**LEGISLATIVE ACTS AND OTHER INSTRUMENTS: CORRIGENDUM/RECTIFICATIF**

Subject: Regulation (EU) 2020/740 of the European Parliament and of the Council of 25 May 2020 on the labelling of tyres with respect to fuel efficiency and other parameters, amending Regulation (EU) 2017/1369 and repealing Regulation (EC) No 1222/2009

**to Regulation (EU) 2020/740 of the European Parliament and of the Council of 25 May 2020 on the labelling of tyres with respect to fuel efficiency and other parameters, amending Regulation (EU) 2017/1369 and repealing Regulation (EC) No 1222/2009**

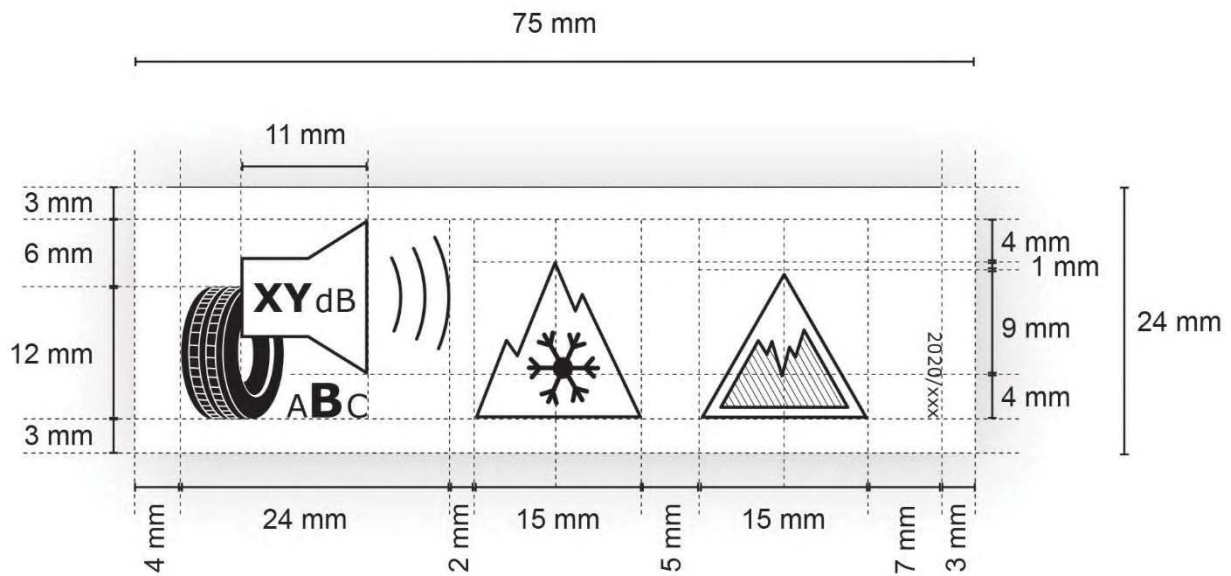
- 2) На страница 18, в приложение II, точка 2.1, снимката на горната част на етикета на гумите се замества със следното:

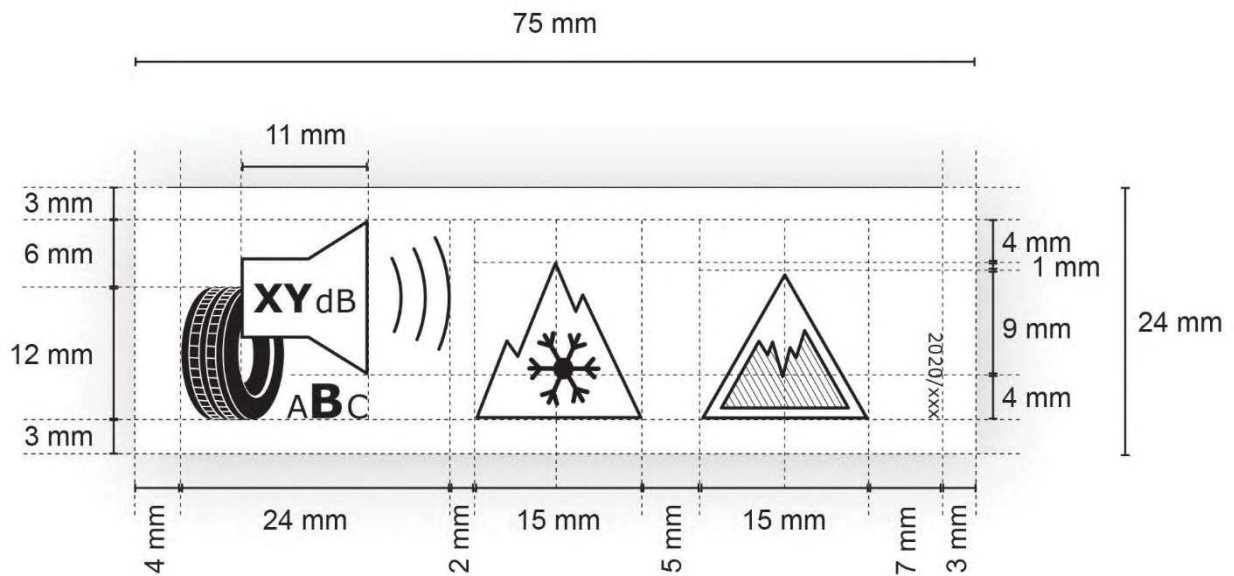
2) En la página 18, anexo II, punto 2.1, la imagen de la parte superior de la etiqueta del neumático se sustituye por la imagen siguiente:

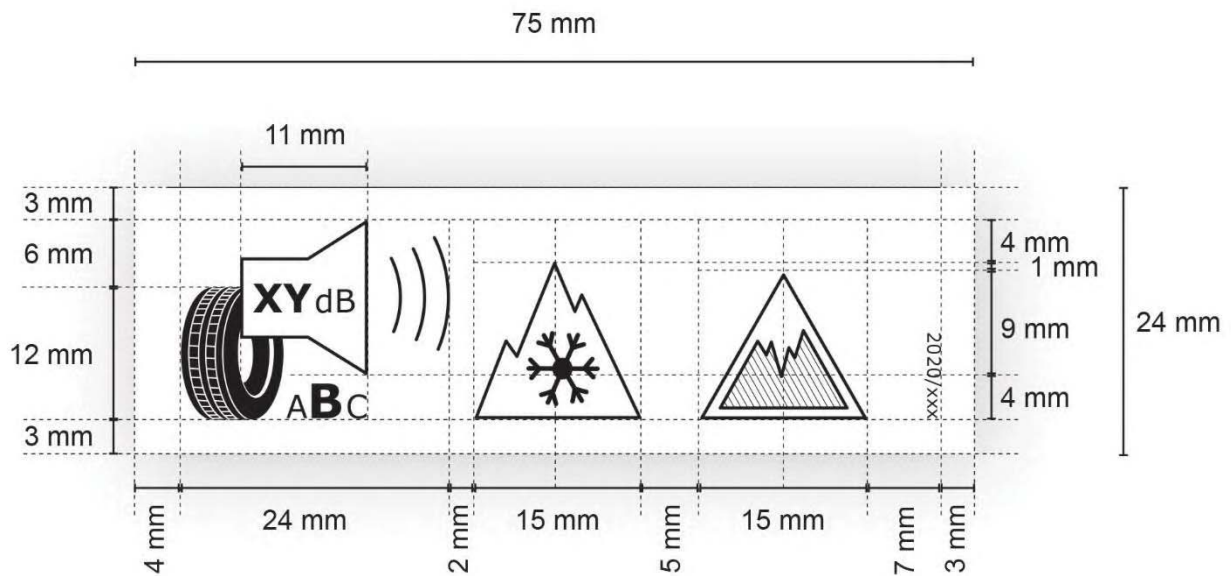
2) Na straně 18, v příloze II bodě 2.1, se obrázek horní části štítku pneumatiky nahrazuje tímto:

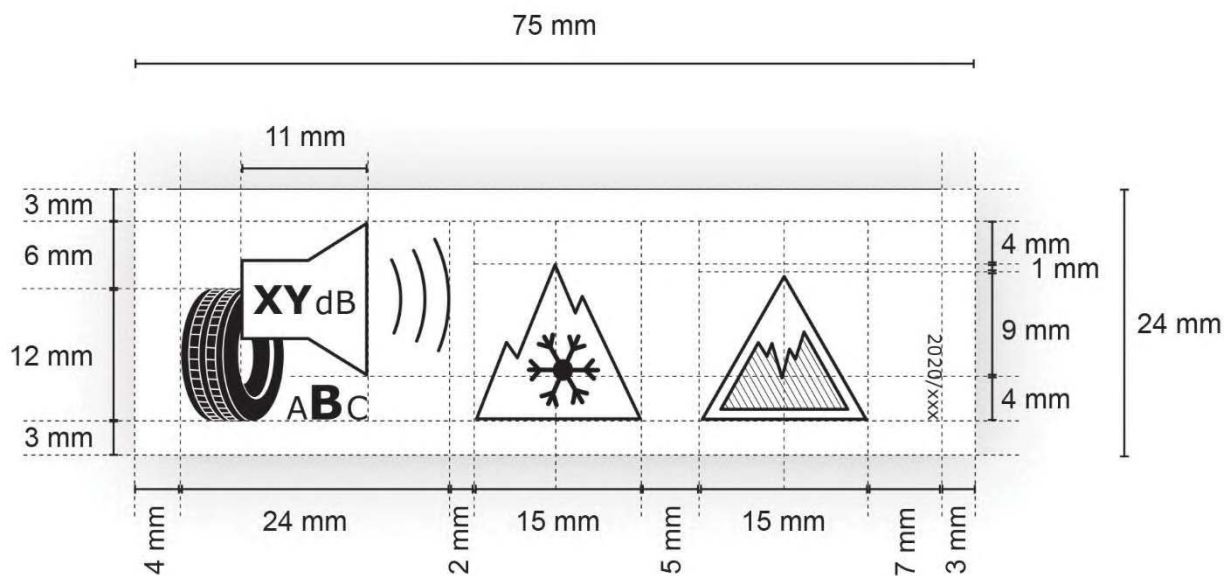
- 2) På side 18, i bilag II, afsnit 2.1, erstattes billedet af den øverste del af dækmærket af følgende:

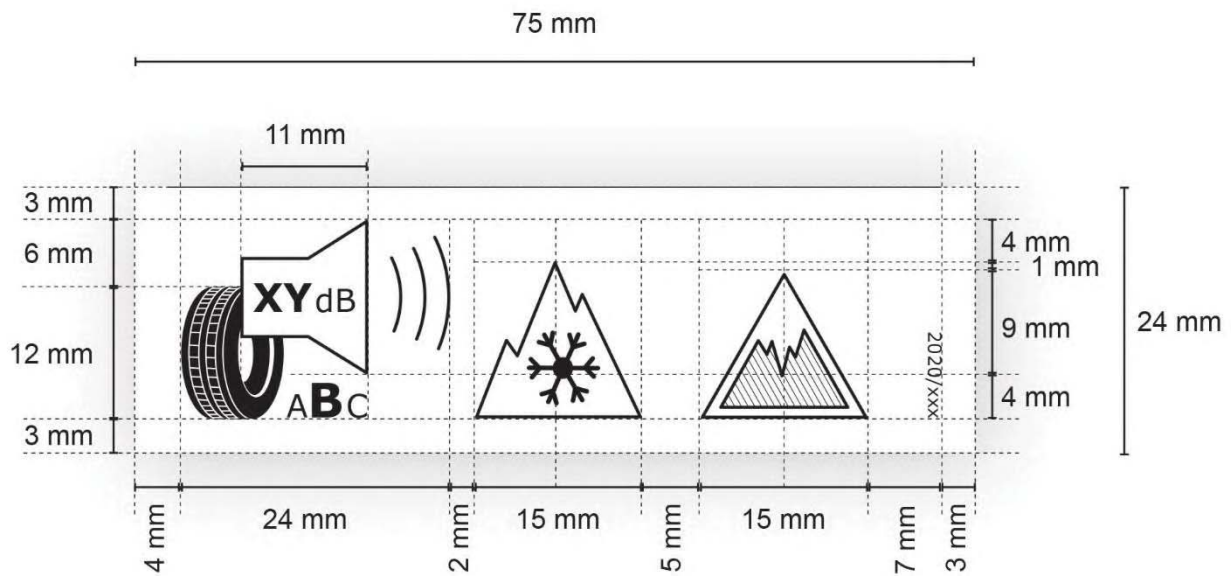
2. Seite 18, in Anhang II, Nummer 2.1 erhält die Abbildung des oberen Teils der Reifenkennzeichnung folgende Fassung:

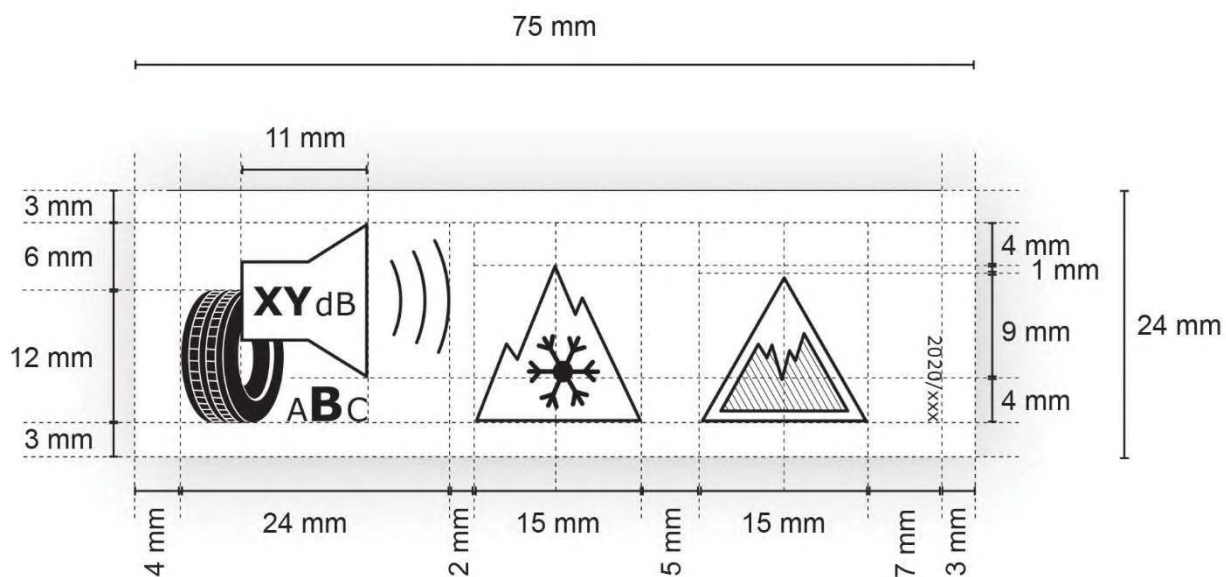
2) Leheküljel 18 II lisa punktis 2.1 rehvimärgise ülemise osa vormi kujutis asendatakse järgmisega

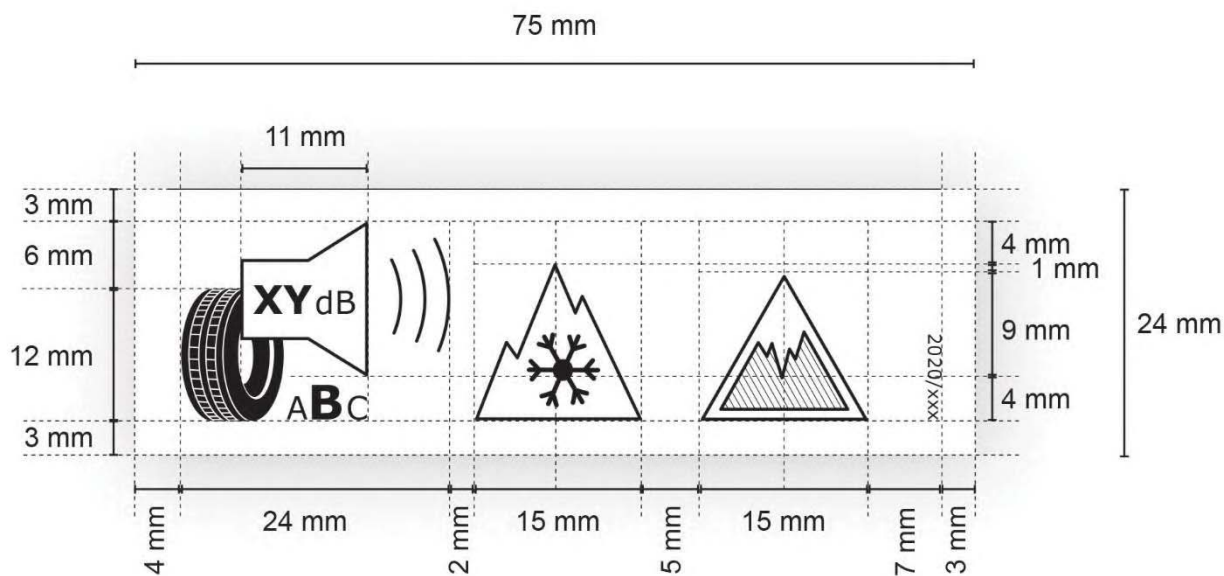
2) Στη σελίδα 18, παράρτημα II, σημείο 2.1, η εικόνα του άνω μέρους της σήμανσης του ελαστικού αντικαθίσταται από την ακόλουθη:

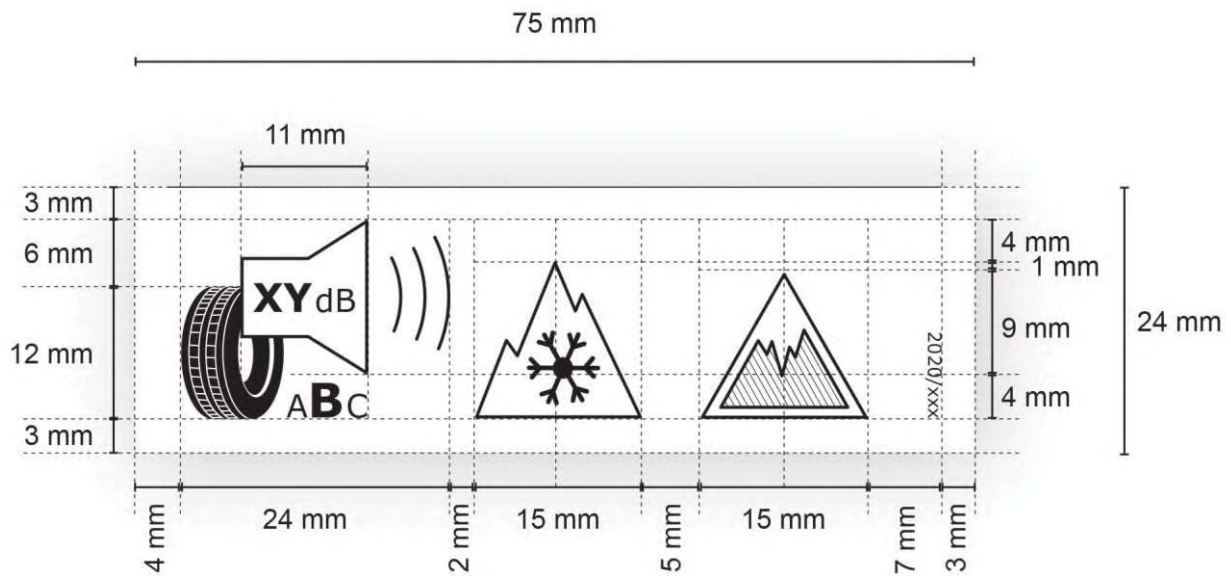
2) On page 18, in Annex II, under point 2.1, the image of the upper part of the tyre label is replaced by the following:

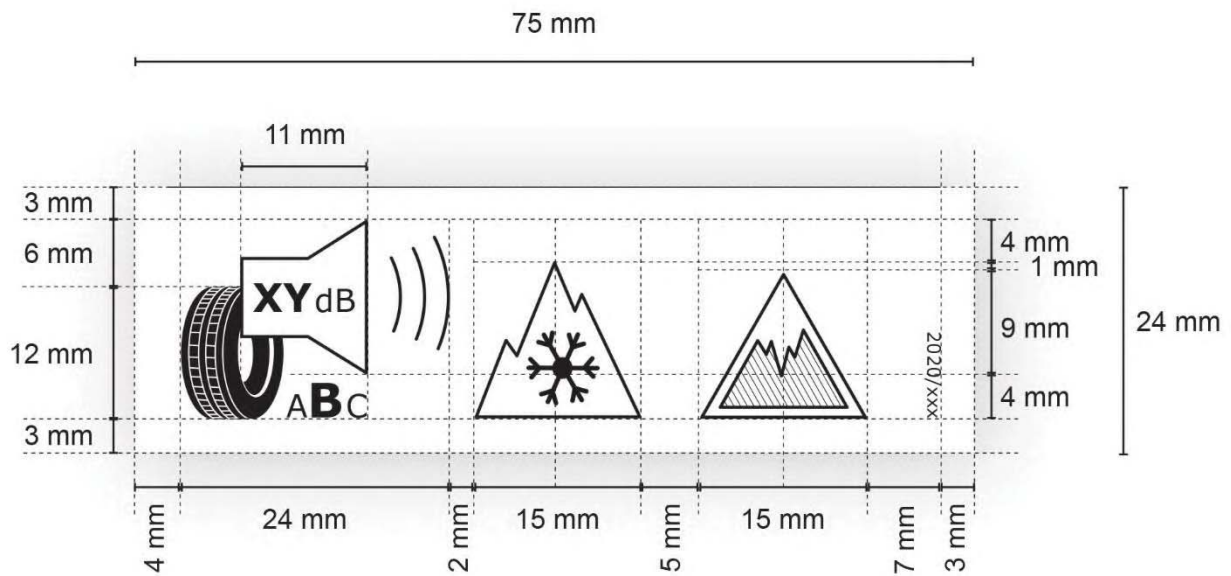
- 2) Page 18, annexe II, point 2.1, l'image de la partie supérieure de l'étiquette des pneumatiques est remplacée par l'image suivante:

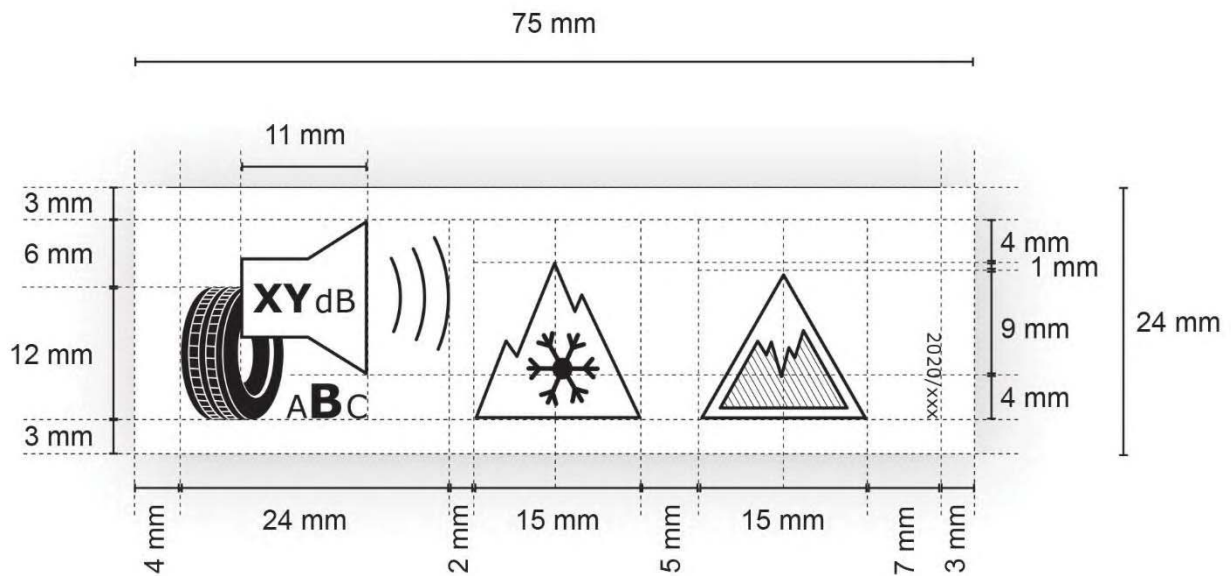
2) Ar leathanach 18, in Iarscríbhinn II, faoin phointe 2.1, cuirtear an méid seo a leanas in ionad na híomhá ar chuid uachtarach an lipéid boinn:

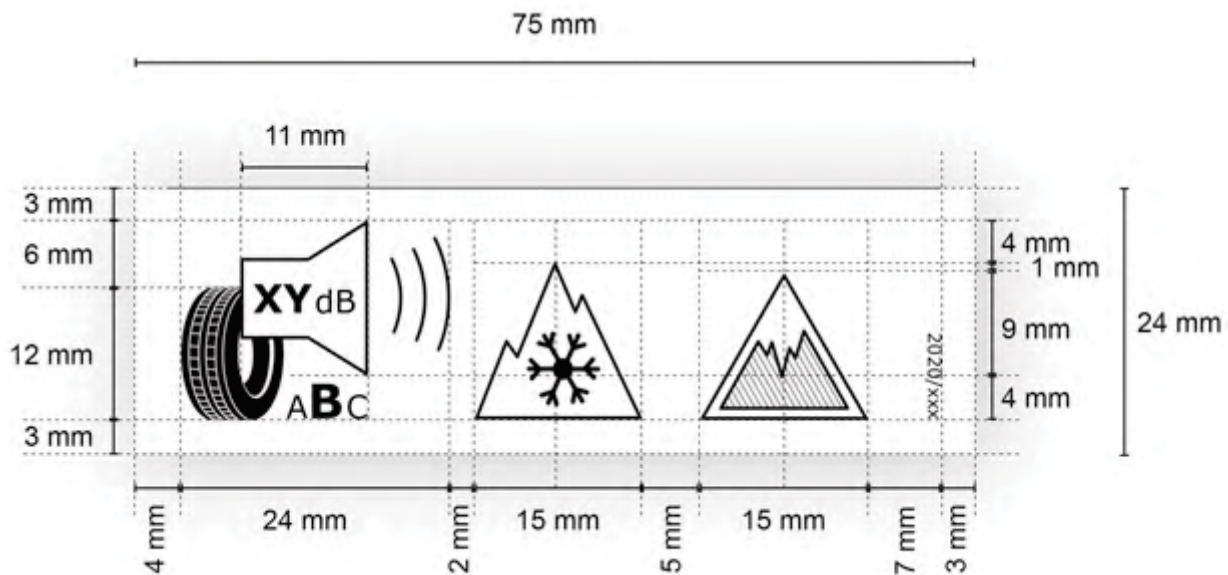
3. Na stranici 20., u Prilogu II. točki 2.1.4. slika donjeg dijela oznake gume zamjenjuje se sljedećim:

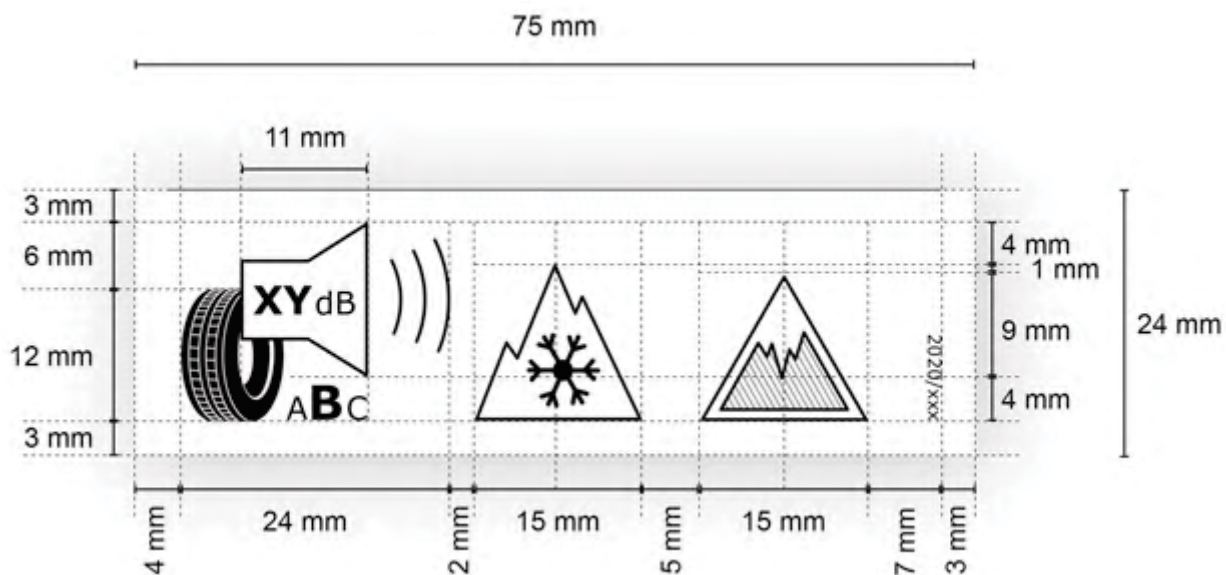
2) Pagina 18, allegato II, punto 2.1, l'immagine della parte superiore dell'etichetta del pneumatico è sostituita dalla seguente:

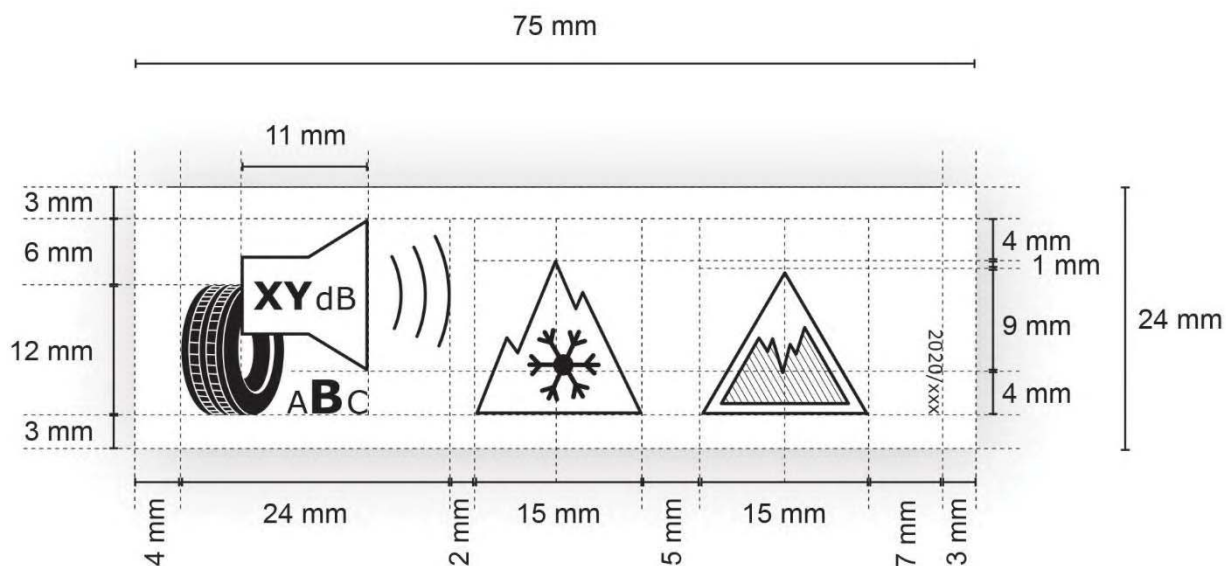
2) 18. lappusē II pielikumā 2.1. punktā riepas marķējuma augšējās daļas attēlu aizstāj ar šādu:

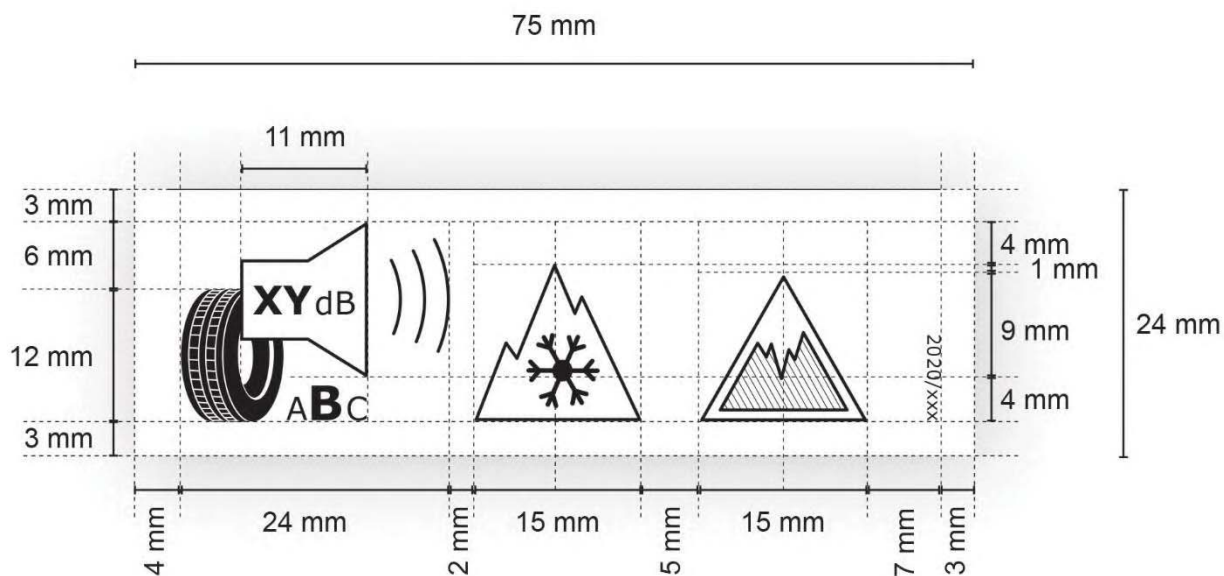
- 2) 18 puslapis, II priedas, 2.1 punktas, padangų etiketės viršutinės dalies formatas pakeičiamas taip:

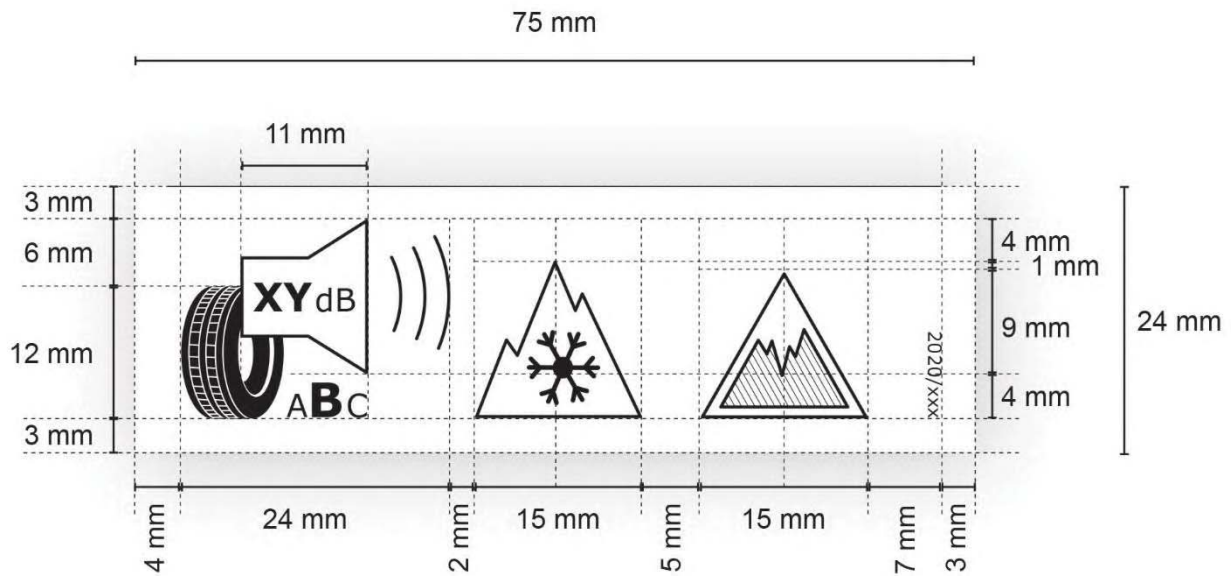
2. A 18. oldalon, a II. mellékletben, a 2.1. pontban a gumiabroncs címke felső részének képe helyébe a következő kép lép:
